# Änderung an der Montagebohrung der Endplatte bei den Verteilern der Baureihen VPKM und VPKG

Dieses Datenblatt ergänzt nachträglich den Produktprospekt Progressivverteiler, Bestell Nr. 1-0107-1 sowie den Produktprospekt Progressivverteiler für Nutzfahrzeuge, Bestell Nr. 1-9430. Die in diesem Datenblatt aufgeführten Informationen, Angaben und Werte sind somit verbindlich und ersetzen bereits gemachte Angaben in den beiden oben genannten Prospekten.

**Bestell-Nummer: 1-0333** Änderungen vorbehalten. 11/2006

## Änderung der Montagebohrung

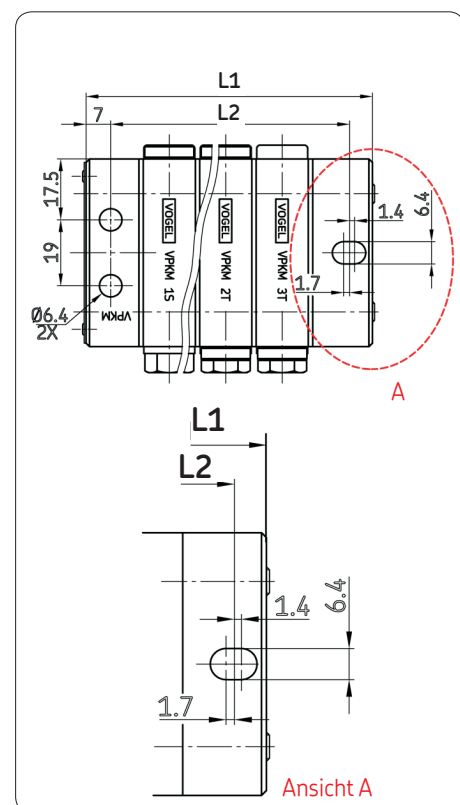
Im Zuge der Verteilermodifizierung und Montageerleichterung wurde die bisherige  $\varnothing 6,4$  mm Montagebohrung an der Endplatte der VPKM/VPKG-Verteiler durch ein  $6,4 \times 9,5$  mm Langloch ersetzt.

Durch diese Änderung verlängert sich die Endplatte und somit der Verteiler um 2 mm gegenüber der aktuellen Ausführung.

Eine Austauschbarkeit ist über das Langloch gewährleistet.

Darüber hinausgehende Änderungen wurden nicht vorgenommen.
